# ÚZEMNÍ PLÁN MĚSTA BRNA

Textová část Odůvodnění

Kapitola 19 Vyhodnocení připomínek

Souhrn podání SP9 *(bez osobních údajů)*

#### 10/6. Území naproti křižovatky ulic Řehořova a Kovácká

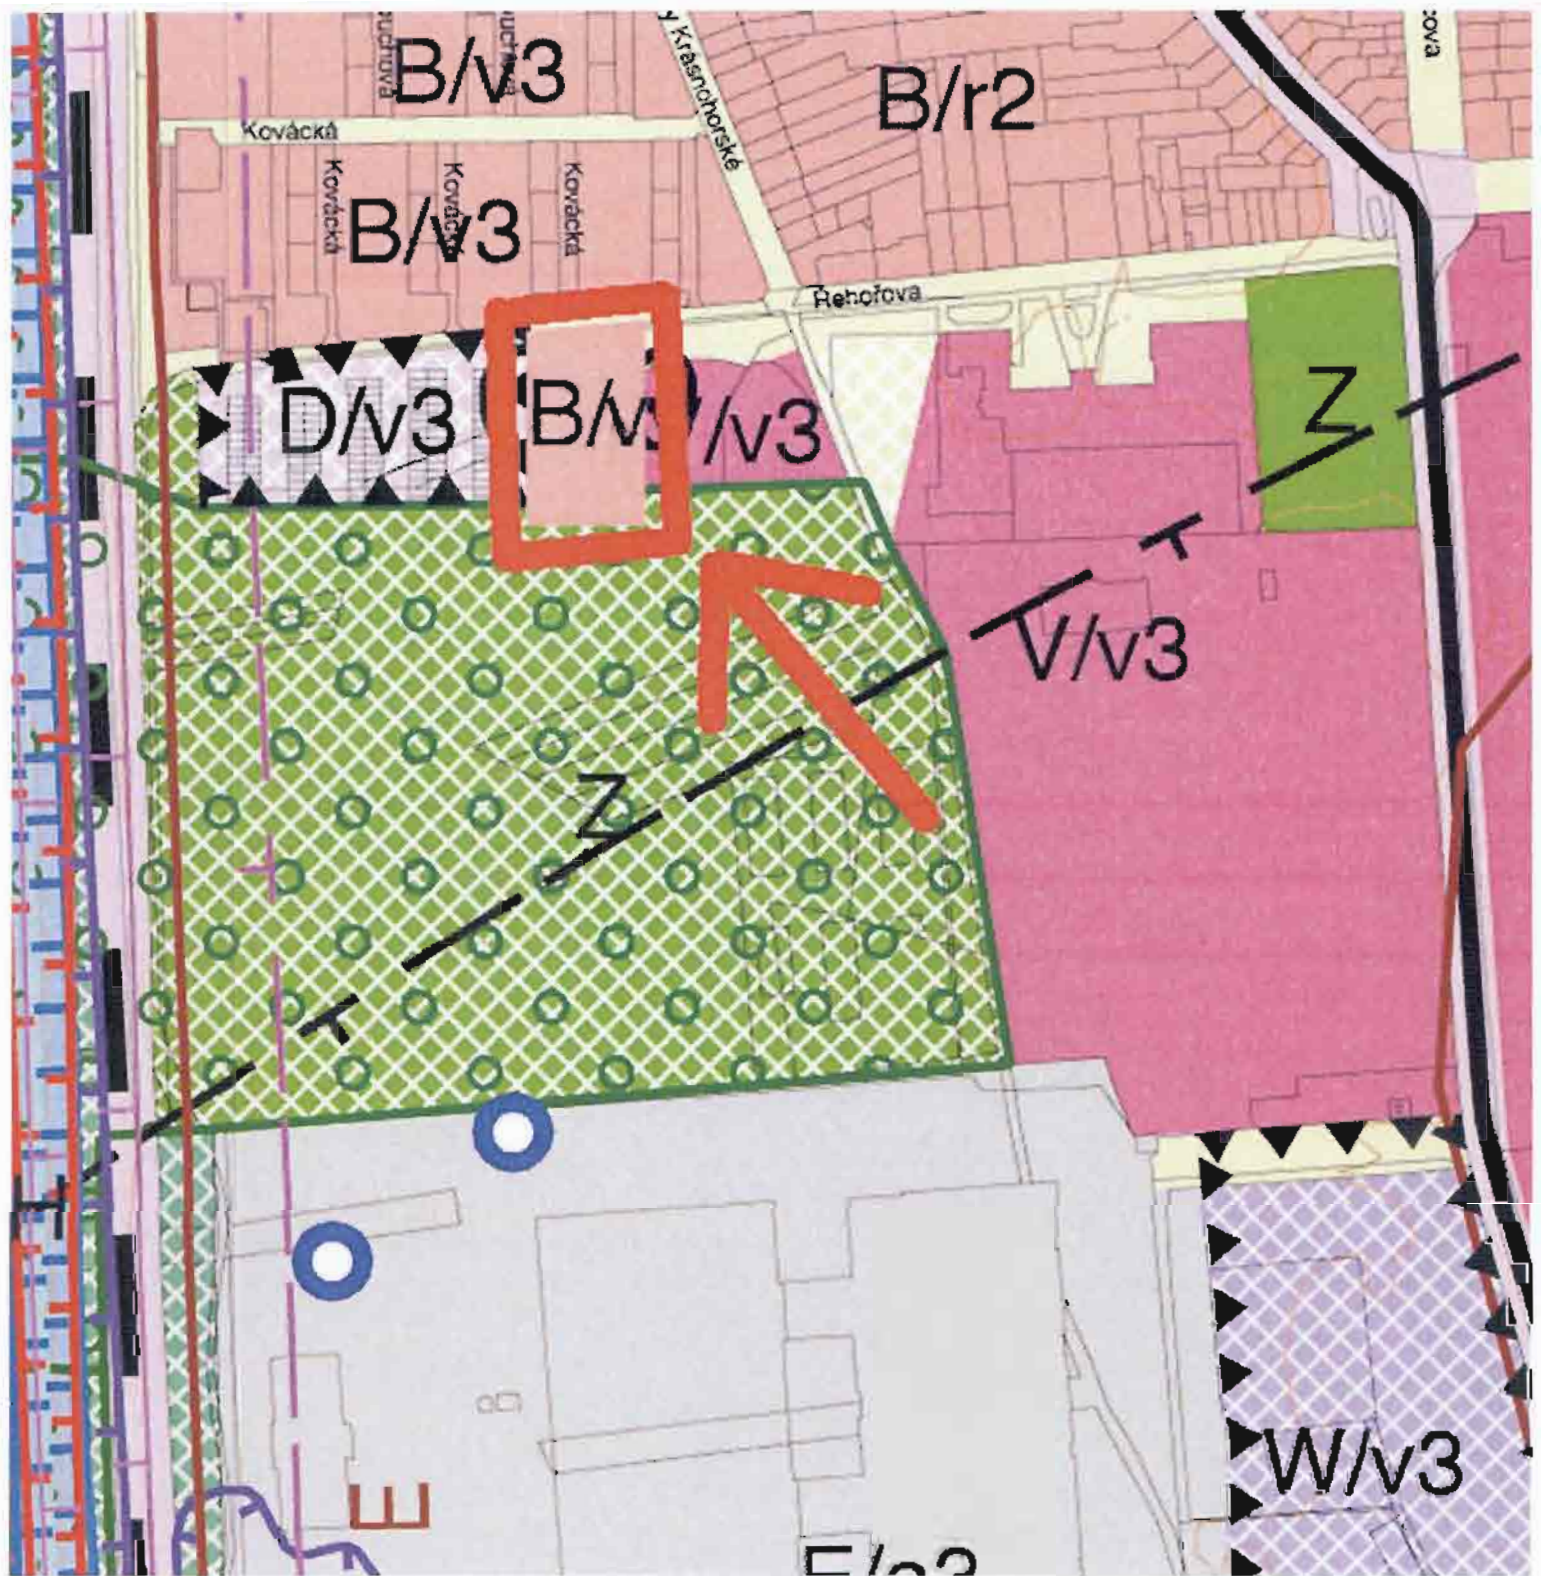
ZMČČ **požaduje** zpracovat do všech variant-změnit městskou zeleň (Z) na plochy pro bydlení (B) na pozemcích 1693/5, 1691/134, 1691/107, 1691/133, 1693/1, 1691/108, 1691/135, vše v k.ú. Černovice a respektovat stávající platný ÚPmB. /10/6

10/8. Ulice Vinohradská – varianta III.

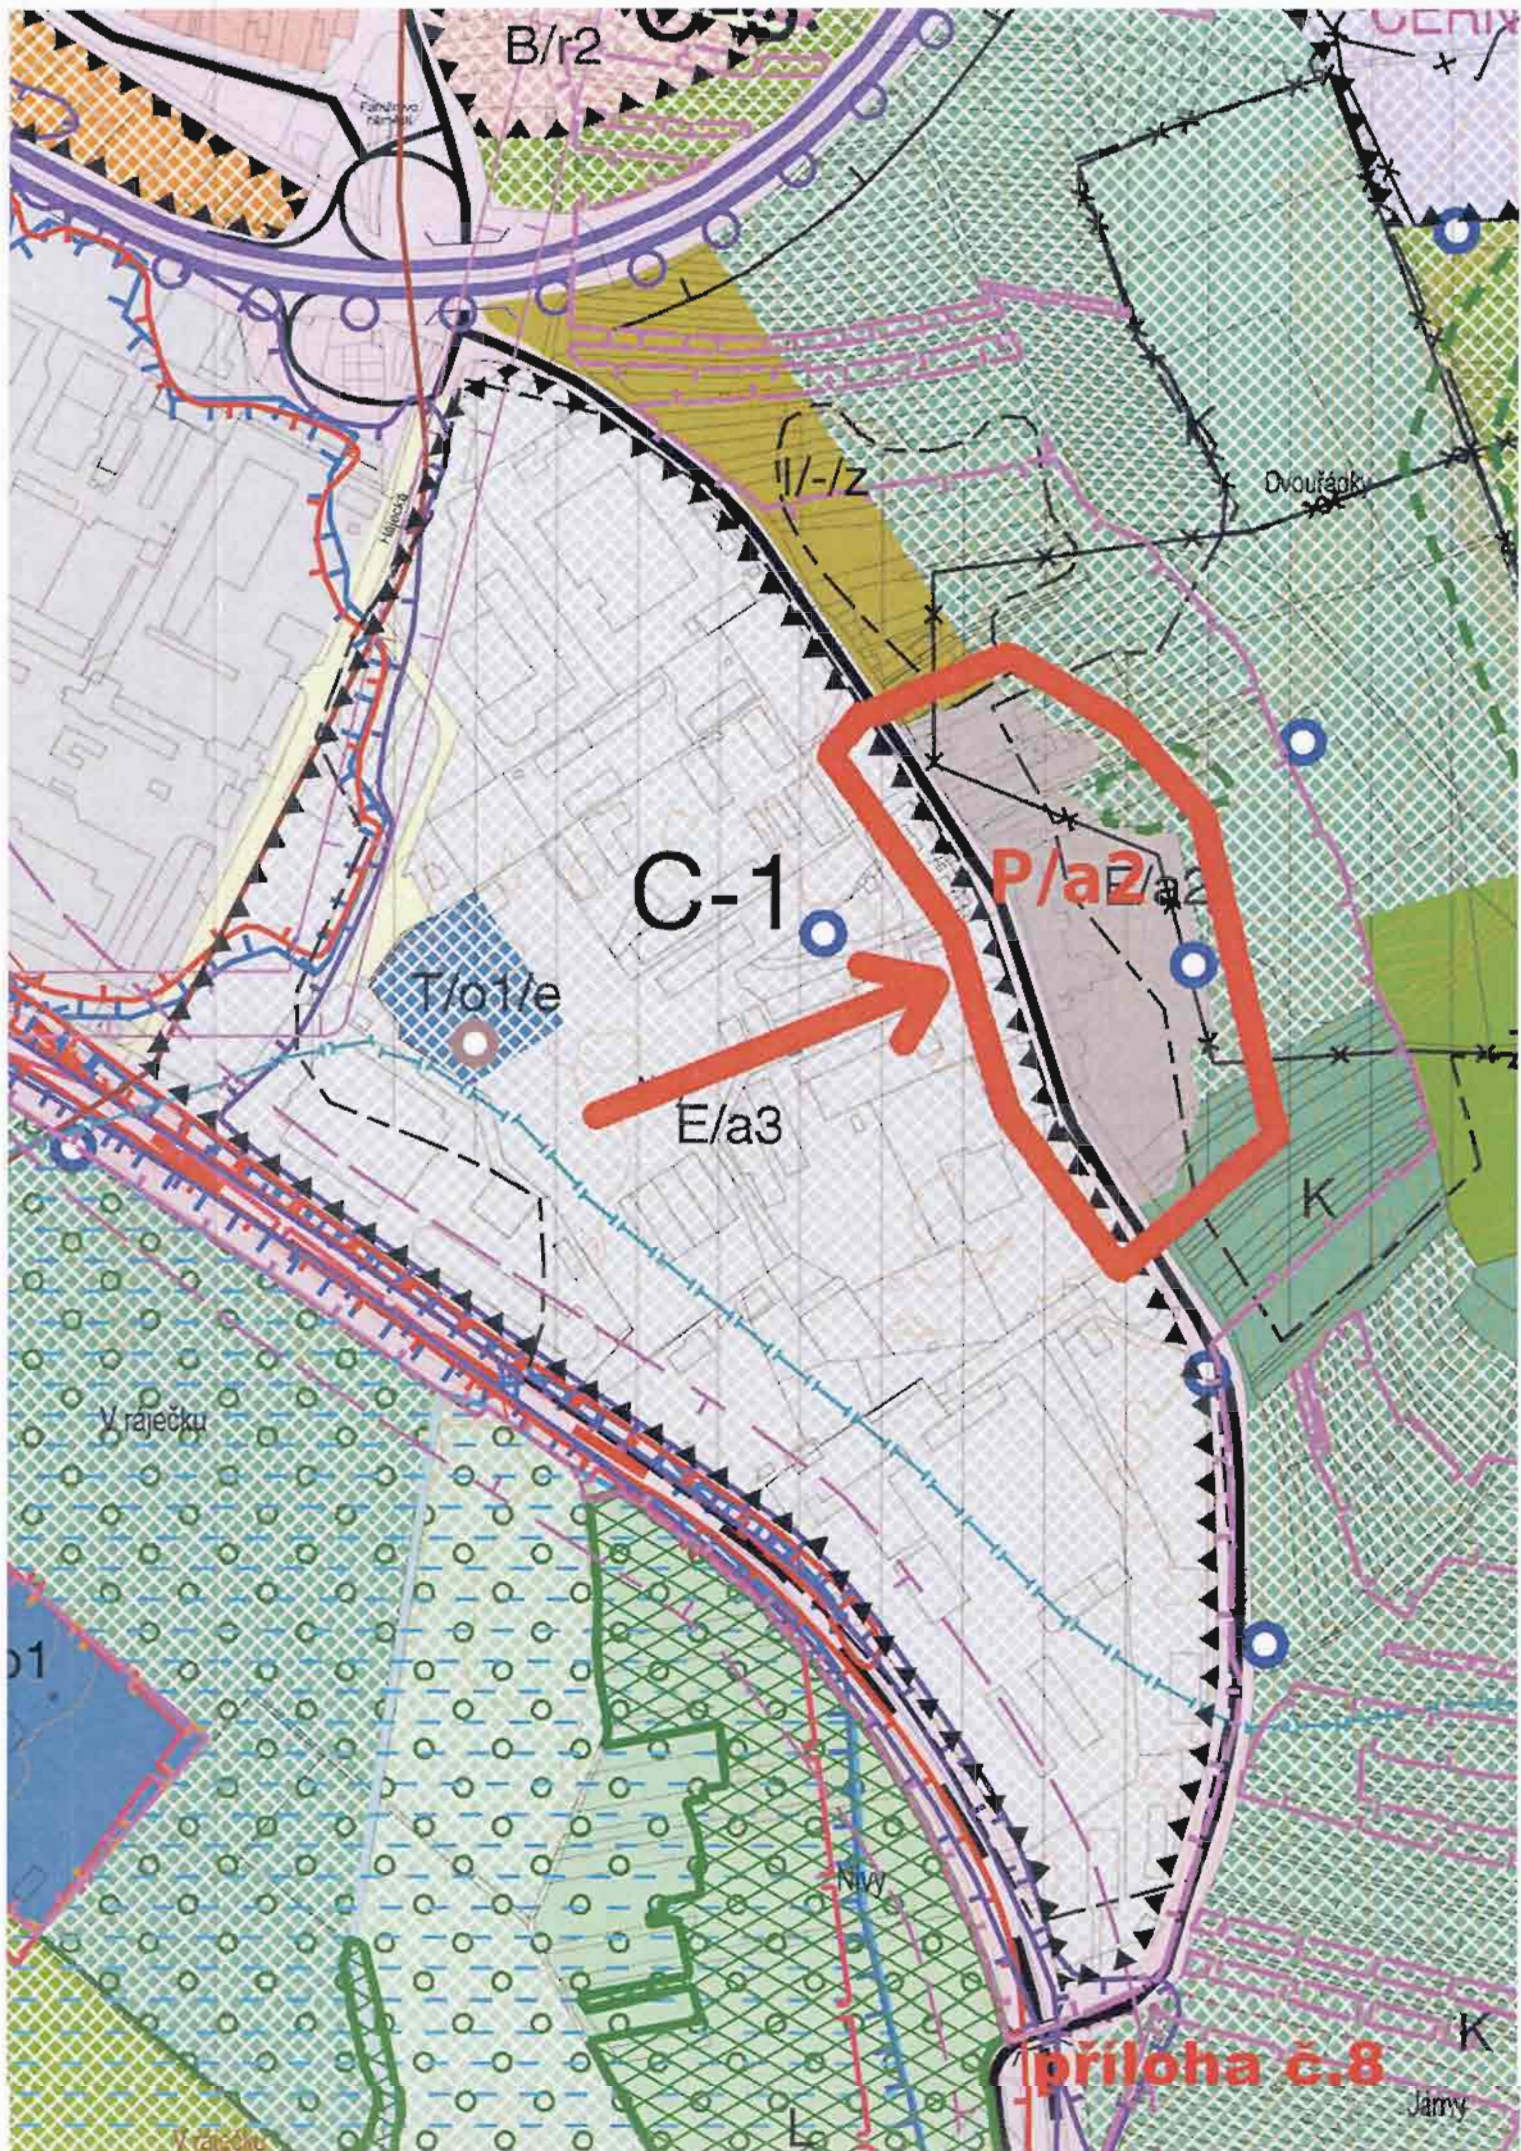
ZMČČ **požaduje** zpracovat při ul. Vinohradská dodržení varianty III. Plochy E/a2 nahradit plochou P/a2. Na uvedené ploše jsou areály výrobních firem. /10/8
